PREVOST

INFORMATION DE MAINTENANCE

Im11-27

DATE: JUILLET 2011	SECTION : 22 - Chauffage et climatisation
SUJET: REMPLACEMENT D'UN VENTILATEUR 12" SANS BALAI DU CONDENSEUR (Réf. OC2010046)

FIGURE 1 : DÉGAGEMENT NÉCESSAIRE – VÉHICULES DE SÉRIE H3 SEULEMENT

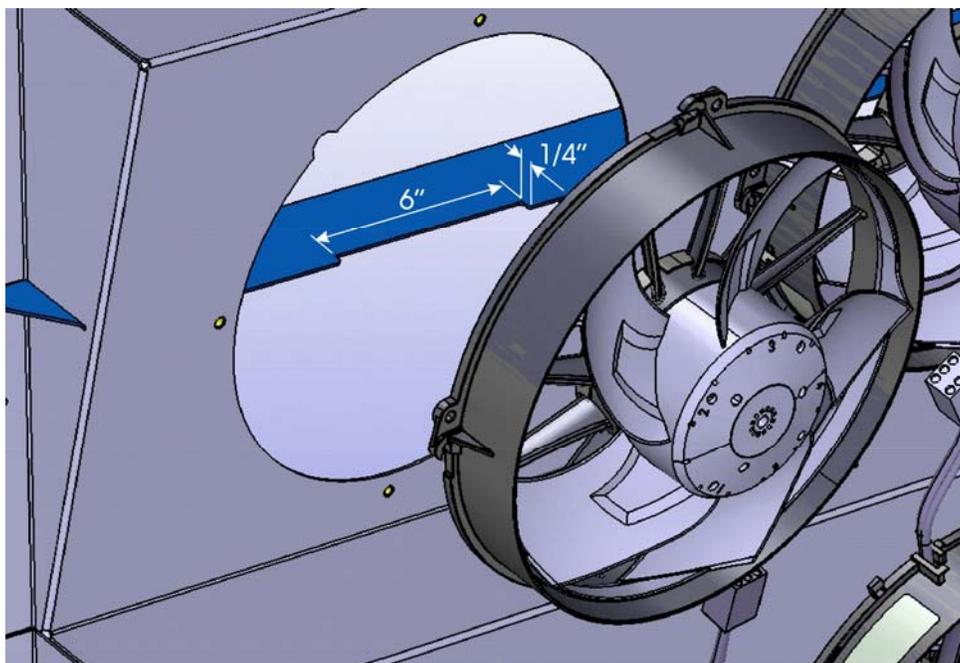
1. Pour les véhicule de **série H3 seulement**, il sera nécessaire d'agrandir le dégagement du déflecteur selon les dimensions de la figure 1.

FIGURE 2

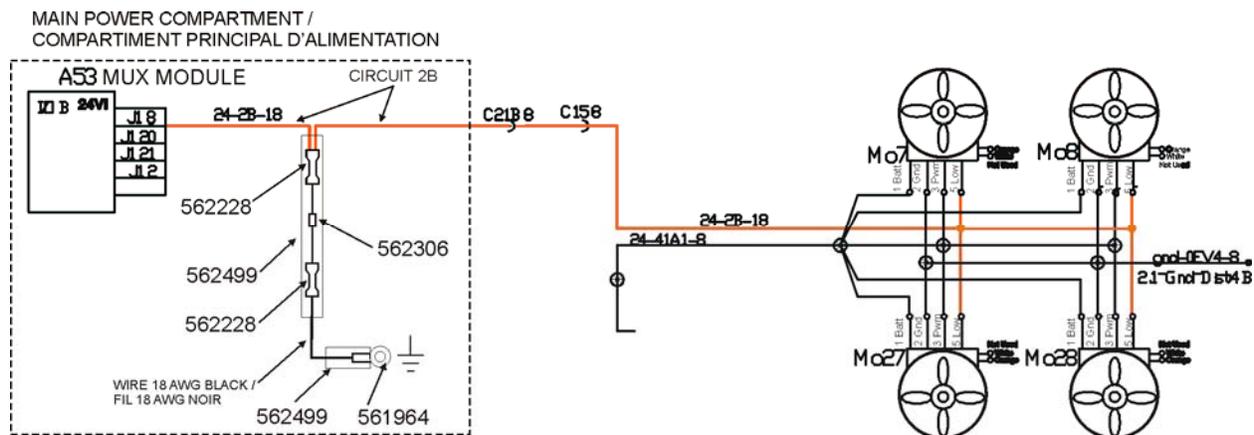
2. Dans le compartiment principal d'alimentation, ajouter une résistance de 3650Ω en parallèle entre le circuit 2B et une borne de mise à la masse tel que montré à la figure 2.

a) Couper le circuit 2B (orange) et joindre dans l'épissure #562228.

REMARQUE : Tous les épissures doivent être soudées à l'étain après sertissage.

FIGURE 3 : MONTAGE TYPE DE LA RÉSISTANCE

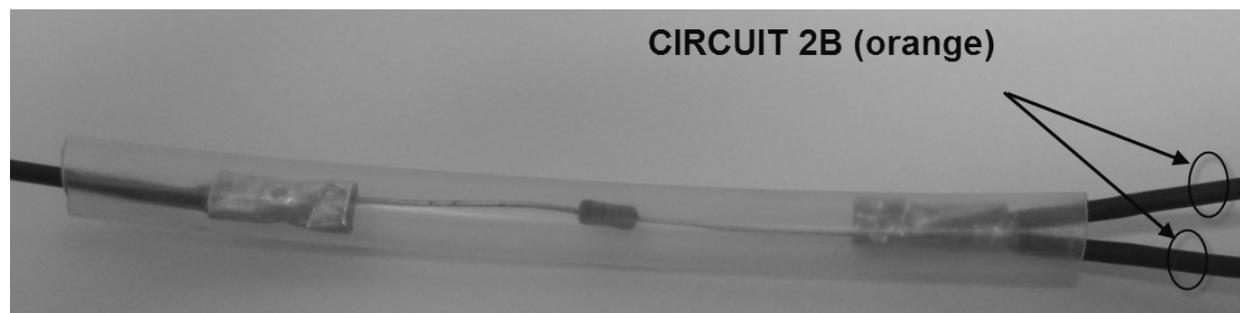
b) Compléter le montage de la résistance. Chauffer la section de gaine thermorétractable claire.

c) Connecter la cosse à anneau à une borne de mise à la masse dans le compartiment principal d'alimentation.
